# Anhang 1: Erläuterung der Forderungen und ergänzende Daten zum RNK-VRG-05-W

## Zu 1. Verzehnfachung des Vorranggebietes für Windkraftanlagen

Abb: Ausweisung der Vorrangfläche 2019 bzw. 2021 RNK VRG 03-W (links) und der geplanten erweiterten Vorrangfläche 2024 RNK VRG 05-W (rechts)

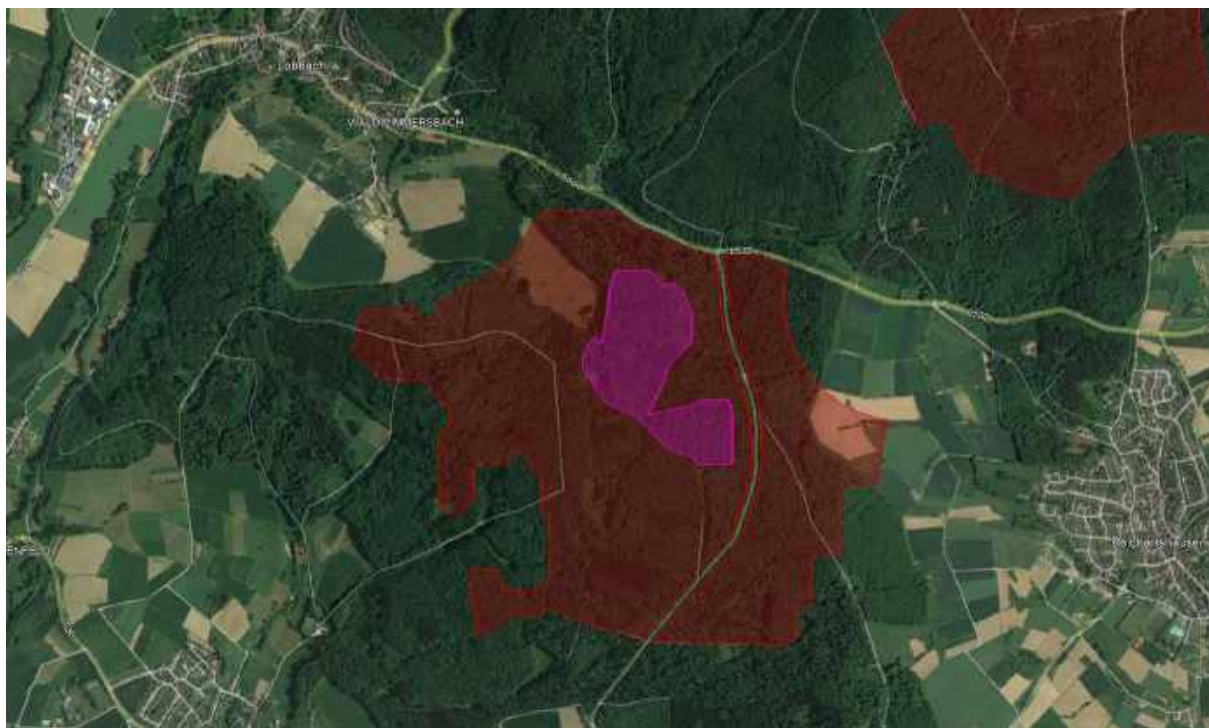
Ein Teil dieser neu geplanten Vorrangfläche wurde bereits im Teilregionalplan Wind des VRRN 2019 (genehmigt 2021, siehe S. 33) als Vorrangfläche RNK-VRG 03-W auf der Gemarkung von Spechbach und Epfenbach mit einer Größe von 25,7 ha ausgewiesen.<sup>1</sup>

**Dies steht im Widerspruch zu der nun geplanten Verzehnfachung der Vorrangfläche an diesem Standort, bei der die bisherige Vorrangfläche eine Teilfläche bildet.**

Abb. Auszug aus der Forsteinrichtung für das Forstrevier 77 mit Angaben zum geplanten VRG RNK VRG 05-W in Braun und Rot-Tönen mit Altersangaben (1= 0 bis 10 Jahre., 2 = 10 bis 20 Jahre, ...)

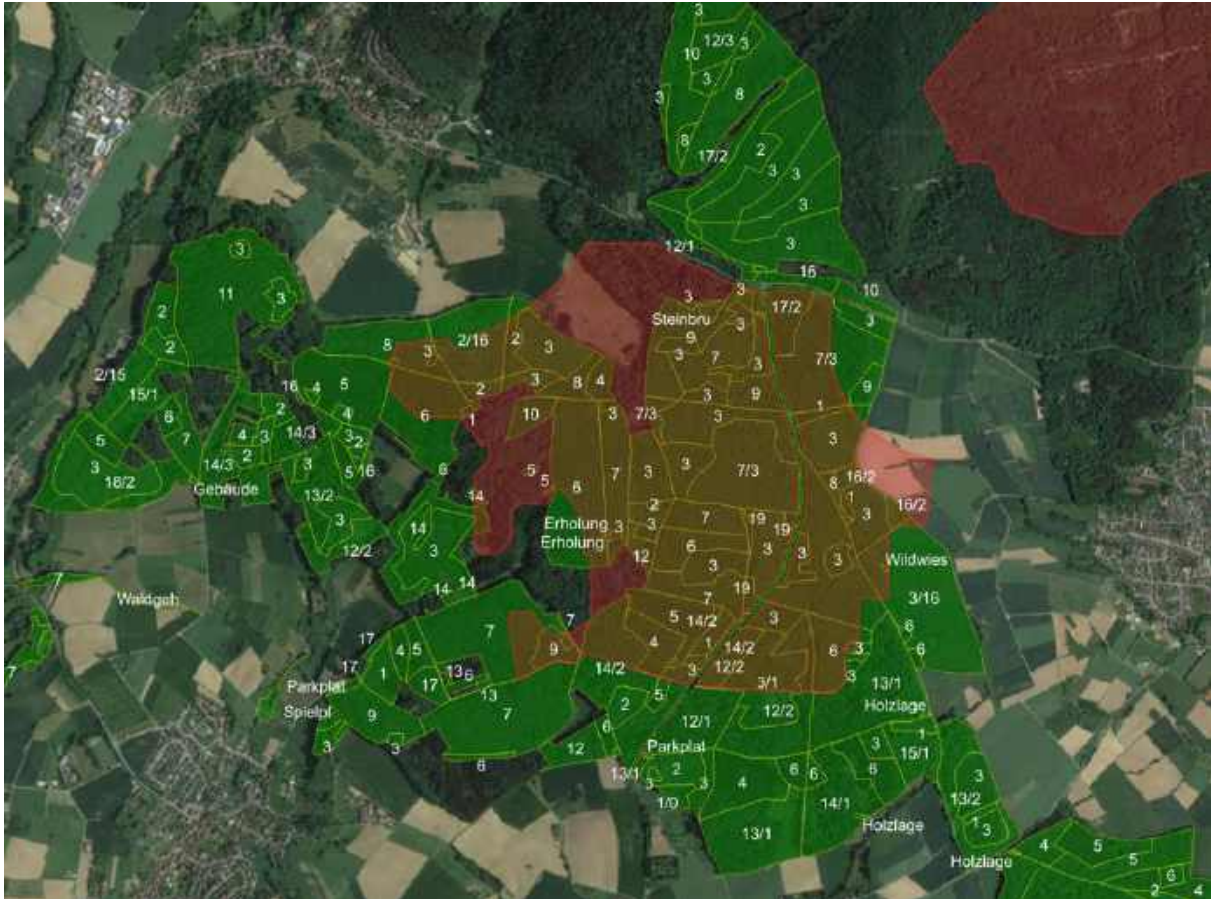
Die geplante Vorrangfläche RNK VRG 05-W ist eine forstlich genutzte Fläche mit überwiegend klimastabilem Laub- oder Laubmischwald unterschiedlichen Alters. Nach einer überschlägigen Abschätzung auf Basis der Forsteinrichtungsdaten haben rd. 10% der Waldflächen im geplanten VRG einen Baumbestand im Alter von 120 Jahren und mehr (siehe folgende Abbildung). Dieser alte Baumbestand ist bei den Auswahlkriterien für Vorranggebiete für Windkraftanlagen zu ergänzen und zumindest bei der Einzelfallprüfung zu berücksichtigen.

Die Waldflächen sind von Feuchtgebieten und Bachläufen durchzogen, deren Quellen z.T. im Zentrum des geplanten Vorranggebietes liegen (Specklinge, Epfenbach, etc.).

Abb: Ausschnitt aus der Übersichtskarte Windenergie und Naturschutz des BUND zu Schwerpunktorkommen windkraftsensibler Arten und geplanten Vorranggebieten Windenergie<sup>16</sup>

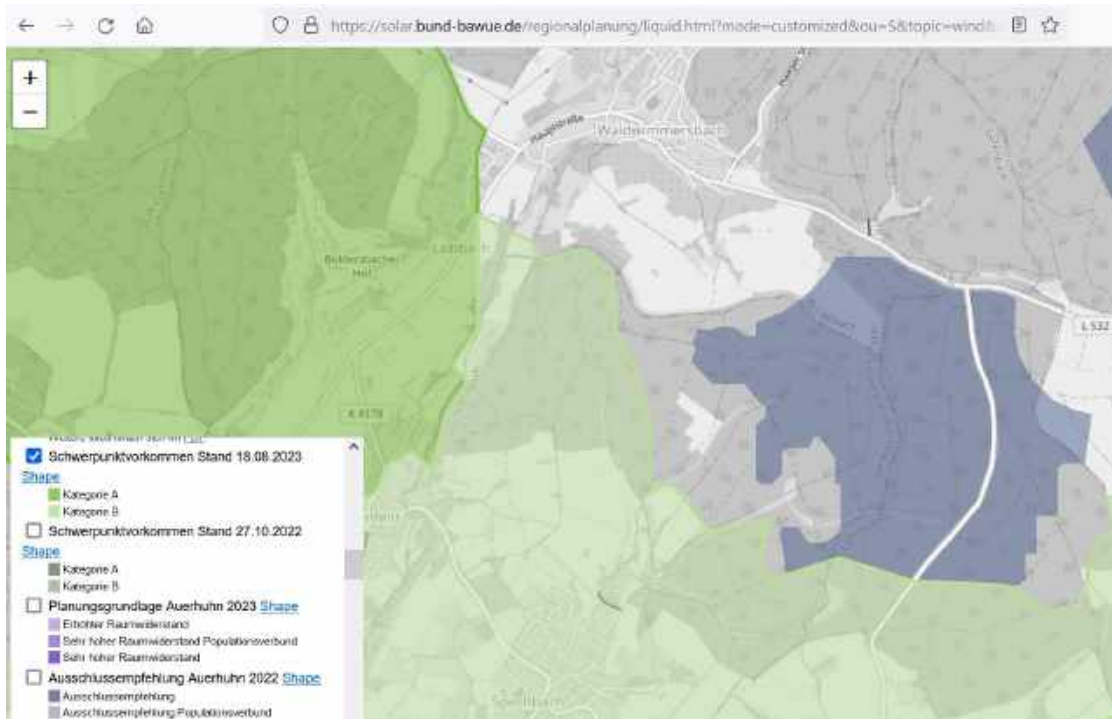
Der südliche Teil des geplanten Vorranggebietes grenzt unmittelbar an ein Schwerpunktorkommen windkraftsensibler Arten der Kategorie B (siehe folgende Karte). Westlich des geplanten Vorranggebietes liegt in nur wenigen 100m Entfernung ein weiteres Schwerpunktorkommender der Kat. B. Weiter westlich liegt in ca. 1 km Entfernung ein Schwerpunktorkommen der Kategorie A. Siehe: LUBW 2022: Fachbeitrag Artenschutz für die Regionalplanung Baden-Württemberg (S. 15).<sup>15</sup>

Abb: Ausschnitt aus der Übersichtskarte Windenergie und Naturschutz des BUND zu Schutzgebieten und geplanten Vorranggebieten Windenergie<sup>18</sup>

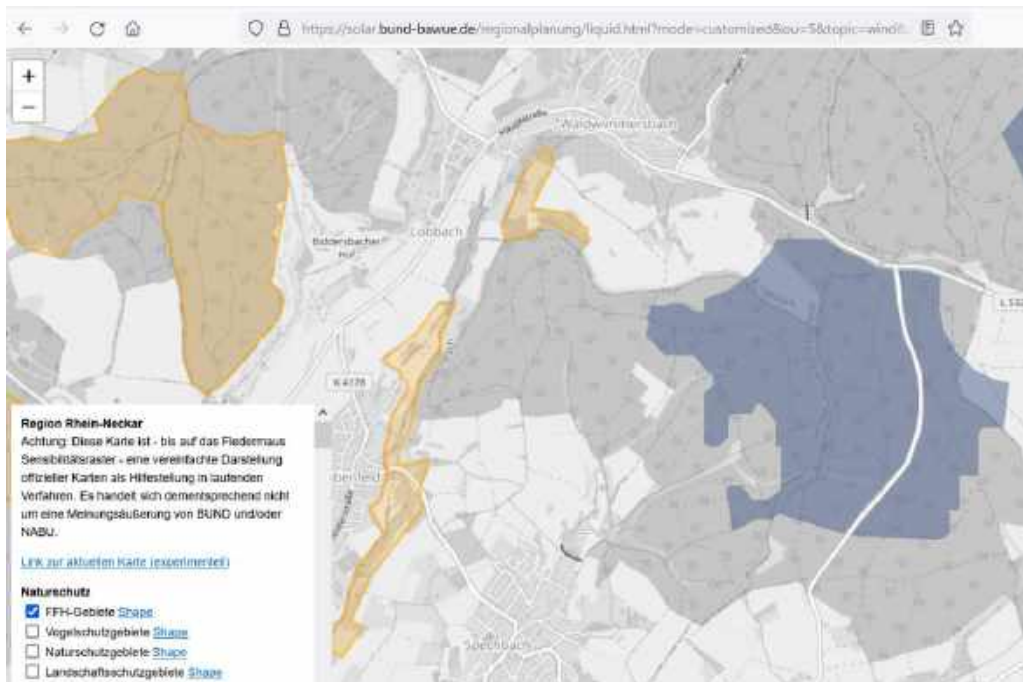
Westlich des geplanten Vorranggebietes RNK-VRG 05-W liegt zudem in nur 300 m Entfernung der Fläche (d.h. bei Rotor-Out-Prinzip in möglicher 220 m Entfernung der Flügelspitze von Windkraftanlagen) ein Abschnitt des FFH-Gebiet „Nördlicher Kraichgau“ (Gebietsnummer 6718-311, Teilgebiet 3, Lobbach bei Lobenfeld)<sup>17</sup>

**Die faktische Entfernung des FFH-Gebietes in tatsächlich nur 220 m Entfernung ist zu berücksichtigen.**

Abb: Ausschnitt aus der Übersichtskarte Windenergie und Naturschutz des BUND zum Fledermaus-Sensibilitätsraster<sup>21</sup>

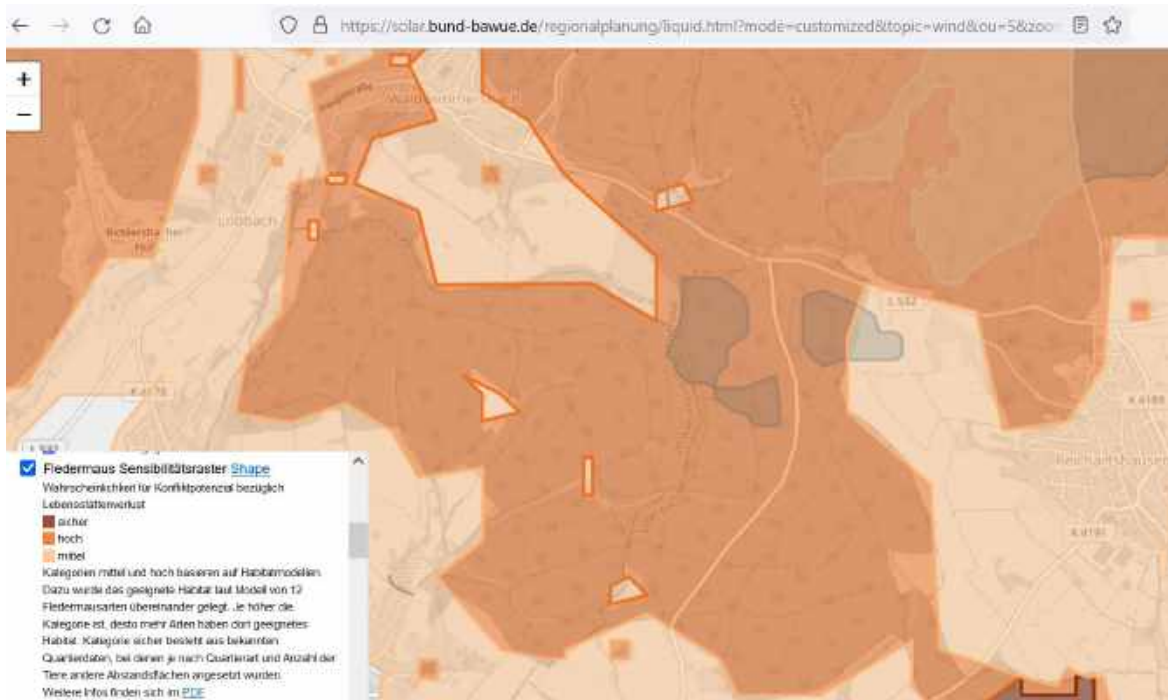
Auch Angaben zu Fledermausvorkommen fehlen im Umweltbericht 2024 und sind zu ergänzen. Das Fledermaus-Sensibilitätsraster weist für das gesamte RNK-VRG 05-W eine hohe Wahrscheinlichkeit für ein Konfliktpotential für den Lebensstättenverlust von Fledermäusen aus<sup>20</sup> (siehe Karte).

Abb: Ausschnitt aus google maps

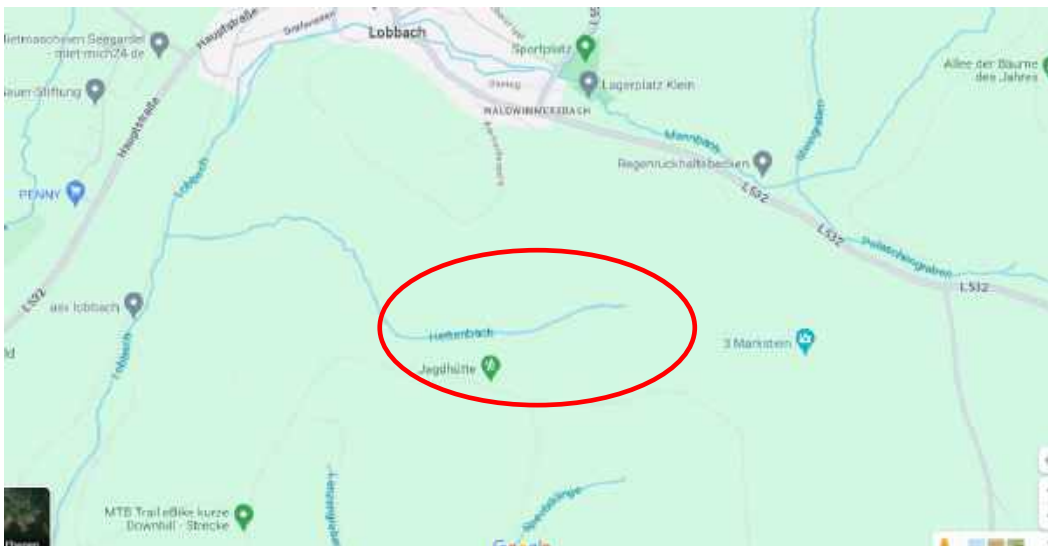
Innerhalb des geplanten Vorranggebietes RNK-VRG 05W entspringt der Hettenbach, der in den Lobbach im westlich gelegenen FFH-Gebiet „Nördlicher Kraichgau, Teilgebiet 3 „Lobbach bei Lobenfeld“ mündet. Lt. Managementplan für das FFH-Gebiet „Nördlicher Kraichgau“ von 2020<sup>26</sup> (S. 61 f) wurden im Lobbach 2016 / 2017 Vorkommen der lt. Anhang II FFH-RL geschützten Fischart Groppe nachgewiesen. Die Habitatqualität für die Groppe wurde im Lobbach als hervorragend bewertet, der Zustand der Population ebenfalls. Lt. Bundesamt für Naturschutz benötigt die Groppe naturnahe Gewässer mit hoher Gewässergüte.<sup>27</sup>

**Die Gewässergüte des Lobbachs im FFH-Gebiet nördl. Kraichgau darf nicht durch Eintragungen über Zuflüsse wie den Hettenbach im Rahmen des Baues und Betriebs von Windkraftanlagen, der Einebnung von Flächen und des Baus bzw. der Verbreiterung von Wegen gefährdet oder verschlechtert werden.**

Abb: Quelle: <https://www.energieatlas-bw.de/wind/windatlas-baden-wuerttemberg>

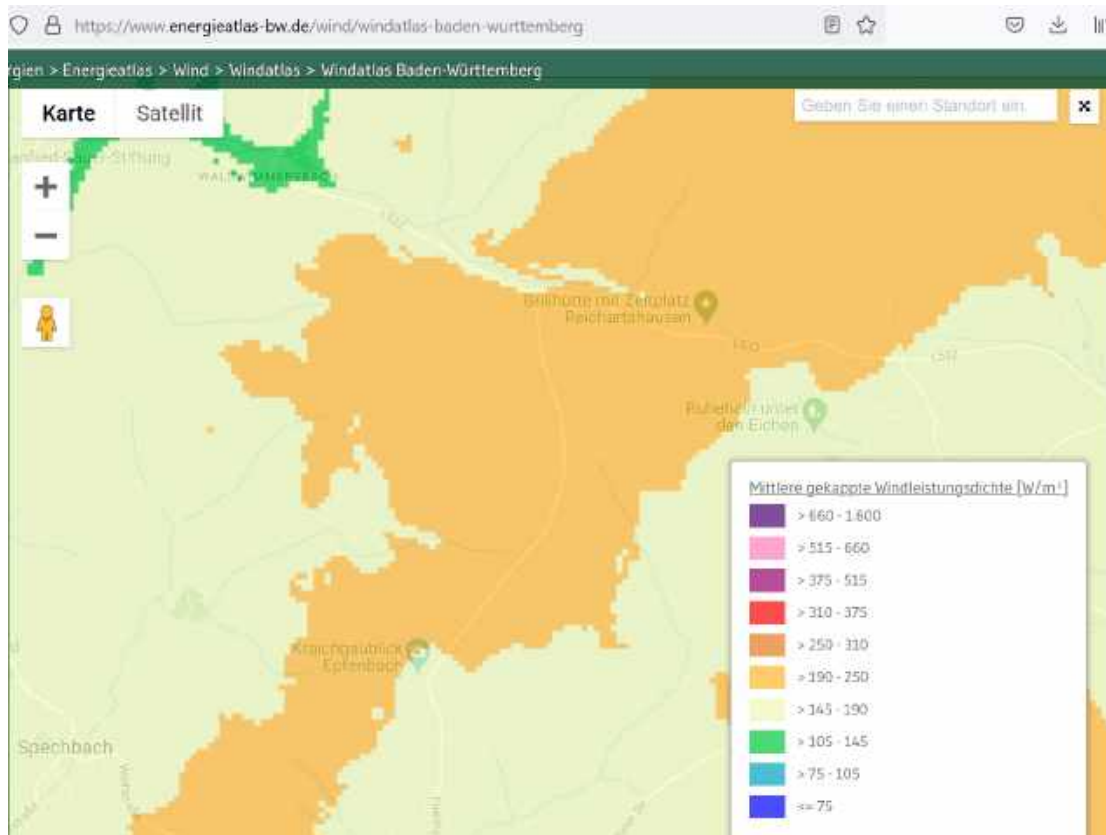
Das Gebiet liegt lt. Windatlas Baden-Württemberg mit seinen Grenzen gerade so im Bereich der Flächen zwischen 190 – 250 W/m<sup>2</sup> und damit über der Mindestwindleistung von 190 W/m<sup>2</sup>.

Unmittelbar angrenze Flächen weisen Windleistungen unter 190 W/m<sup>2</sup> auf. Die Grenze der VRG wird im Westen durch abfallende Windleistung bestimmt. Leider gibt es keine weitere Differenzierung zur Windhöffigkeit in diesem Bereich.

Abb: Ausschnitt aus Google Maps

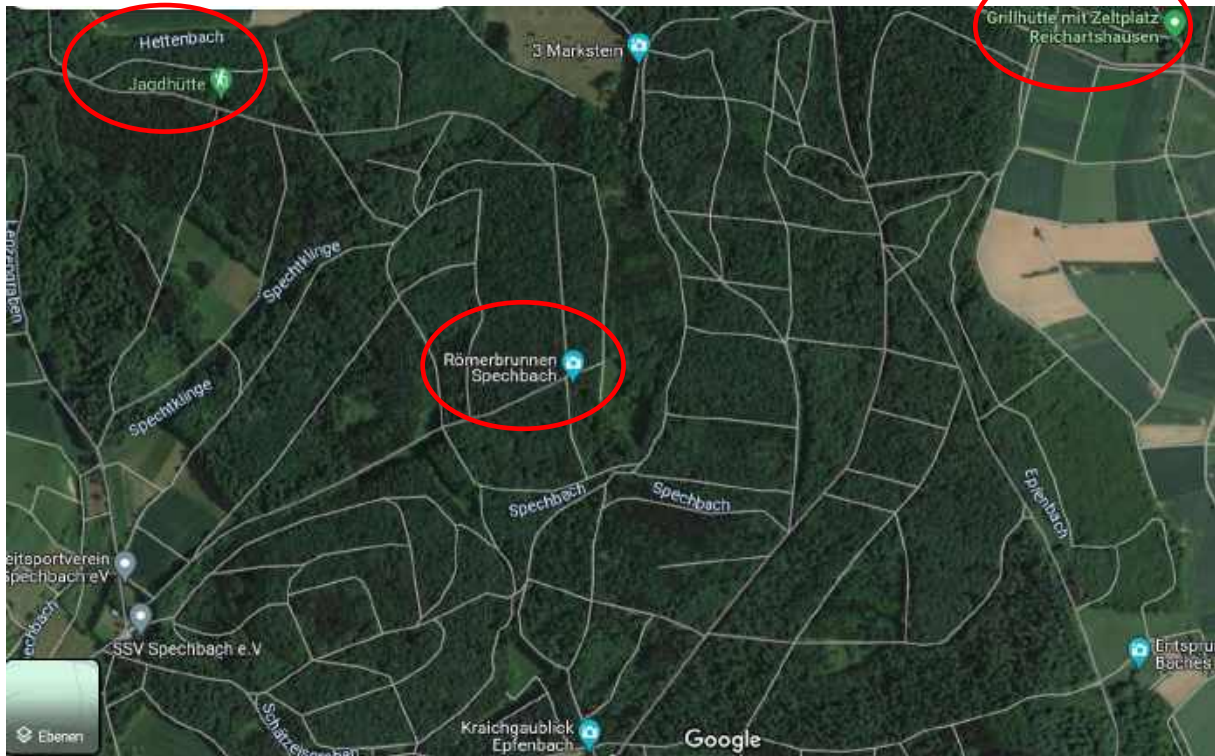
Das Vorranggebiet wird von Kreisstraße 4190 (Abstandsvorgabe 15m, wird aber faktisch überspannt) durchschnitten.

Innerhalb des Vorranggebietes liegt eine Jagdhütte, die als Freizeitanlage einzustufen ist (Abstandsfläche 300m).

Zudem befindet sich dort in knapp 300 m Entfernung ein Jugendzeltplatz „Grillhütte mit Zeltplatz Reichartshausen, (siehe Abb. oben), der als Freizeitanlage einzustufen ist. Hier ist die Einhaltung des vorgegebenen Abstands von 300m zur geplanten Vorrangfläche zu prüfen.

Abb: Flächen zur Nutzung von Windenergie mit geringem (hellgrün) und mittlerem (hellblau) Raumwiderstand aus der Studie des BfN 2021. Rot markiert: Verortung des RNK VRG 05-W

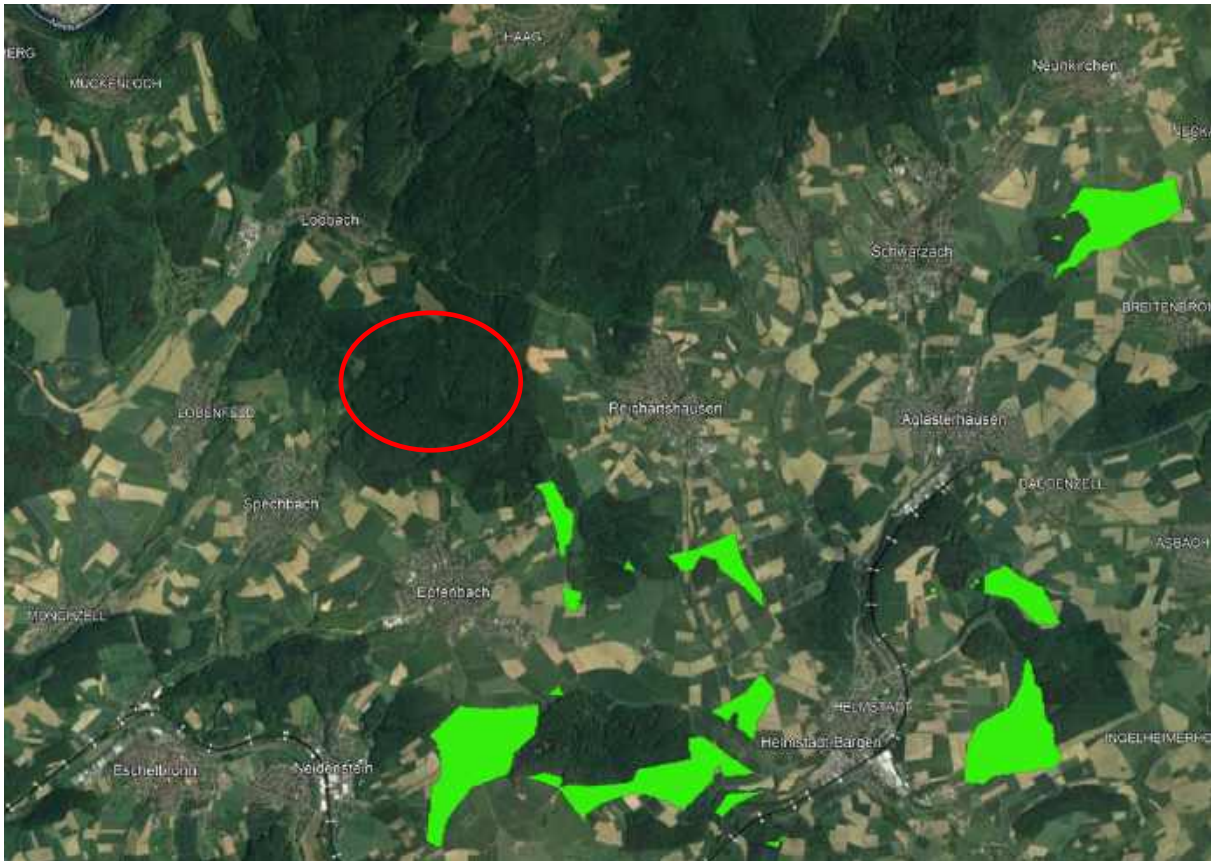
**Dabei werden im Umfeld der Gemeinden Spechbach, Epfenbach, Reichartshausen und Lobbach lediglich Standort außerhalb des Waldes als Flächen mit geringem bis mittlerem Konfliktpotenzial für Windkraftanlagen ausgewiesen und die bisherige (RNK VRG 03-W) und die geplante Vorrangfläche (RNK VRG 05-W) bleiben ausgespart (siehe folgenden Kartenausschnitt)**
